TRATTA A.V. /A.C. TERZO VALICO DEI GIOVI
PROGETTO DEFINITIVO

VAR0008 - Specifiche tecniche interoperabilità

AREA SERRAVALLE NORD

Relazione Generale

Figura 2 – PLANIMETRIA DI PROGETTO PD VAR008

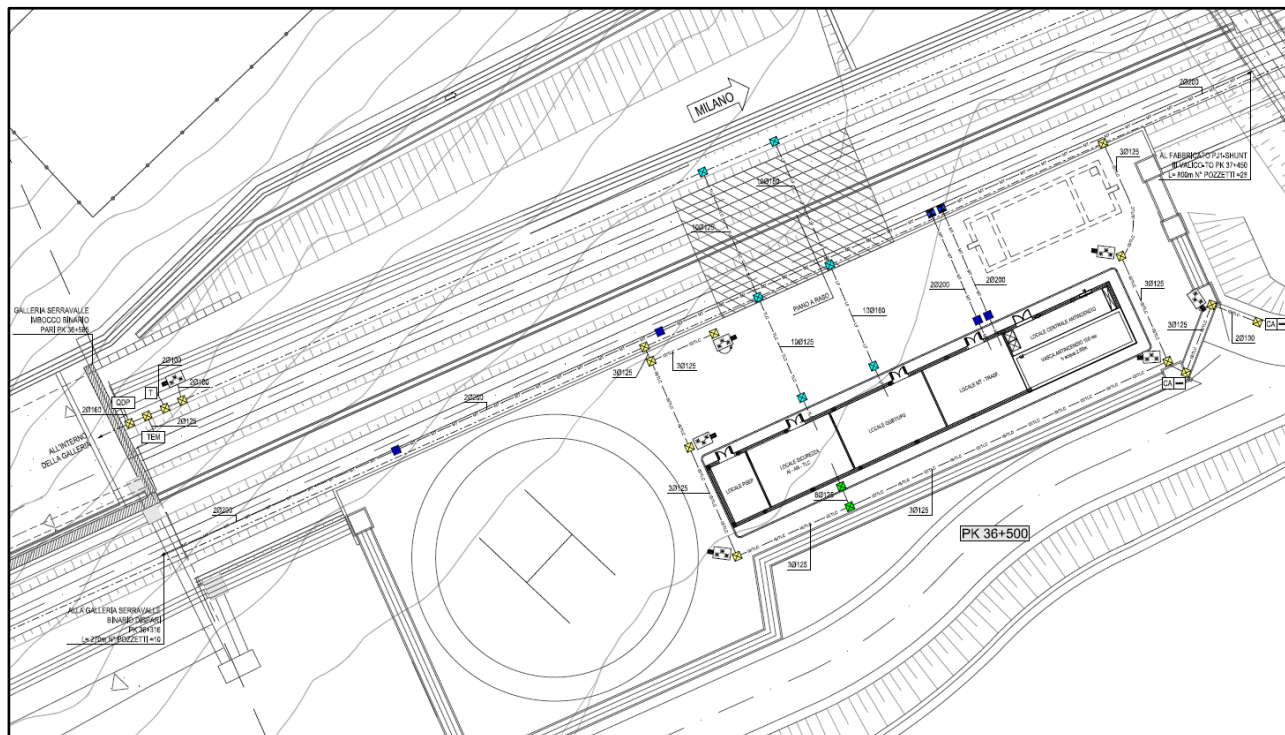
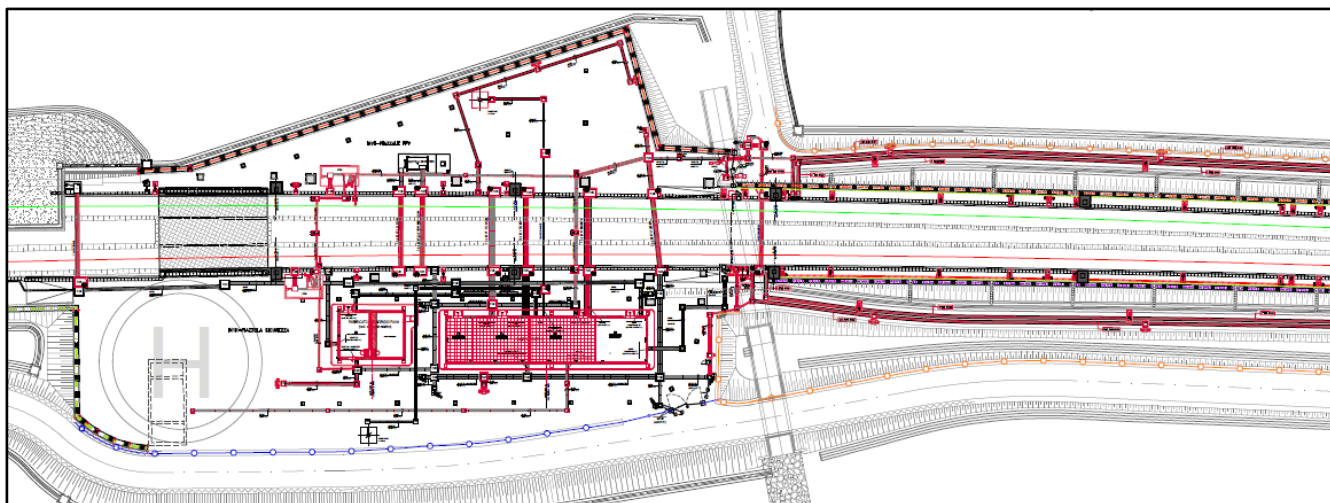
Il piazzale ha una superficie di circa 3900 mq, è ubicata all'uscita della galleria di Serravalle ed in essa sono ubicati gli impianti tecnologici. Tale aumento di superficie è dovuto alla necessità di posizionare il Fabbricato antincendio, precedentemente inglobato nel Fabbricato Sicurezza. È illuminato da una torre faro, inoltre sarà dotato di protezione e controllo degli accessi e reso accessibile da un'opportuna viabilità idonea alla percorrenza da parte dei mezzi di soccorso.

Il Fabbricato inizialmente predisposto come fabbricato Sicurezza + Locali antincendio, è stato separato in 2 fabbricati ed ha cambiato la destinazione d'uso in Fabbricato PGEP.

Il fabbricato ha dimensione 38x9 m ed è composto dai seguenti locali:

Nasce dalla separazione del fabbricato sicurezza e viene collocato tra l'area destinata ad elisuperficie e il Fabbricato PGEP. Ha una dimensione di 12.50x9m ed è composto dai seguenti locali:

L'area di Serravalle Nord, posta all'imbocco Nord della Galleria di Serravalle, viene attraversata da un tratto di rilevato semplice, che al fine di permettere l'allontanamento dal treno da parte dei passeggeri lungo uno spazio sicuro, prevederà sui lati esterni della linea ma all'interno del rilevato, due marciapiedi a quota +55cm rispetto al piano del ferro e collegati ai piazzali di emergenza mediante rampe con pendenza max dell'8%. Vengono portati a quota del marciapiede tutti i pali T.E. e saranno allocati sopra i marciapiedi tutti gli impianti e completamente rivista l'idraulica. In prossimità dei due piazzali è stato riposizionato il passaggio a raso, già previsto in PD di A.I.

Il piazzale si trova in prossimità del rilevato, ma sarà a servizio del binario pari. Sarà illuminato da una torre faro, al suo interno sarà presente la piazzola shelter e come per l'altro piazzale sarà dotato di protezione e controllo degli accessi e reso accessibile da un'opportuna viabilità idonea alla percorrenza da parte dei mezzi di soccorso.

Barriere Antirumore di altezza variabile tra 4 e 5 m, che si sviluppano esternamente al piazzale INVT e parzialmente intorno al piazzale IN1K (lato area destinata ad elisuperficie).
